Règlement n° 90 (Garnitures de frein de rechange)

Proposition de complément à la série 02 d'amendements au Règlement n° 90 (Garnitures de frein de rechange)

Communication des experts de l'Italie*

Figure 1

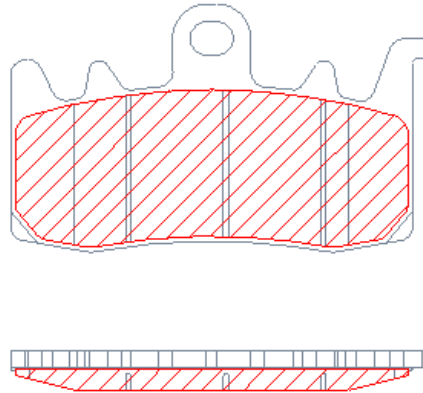
Par “surface du matériau de friction”, on entend toute la surface située à l’intérieur du périmètre de la garniture de frein (voir la zone hachurée rouge, fig. 1), ce qui exclut la présence de toute rainure et/ou chanfrein.
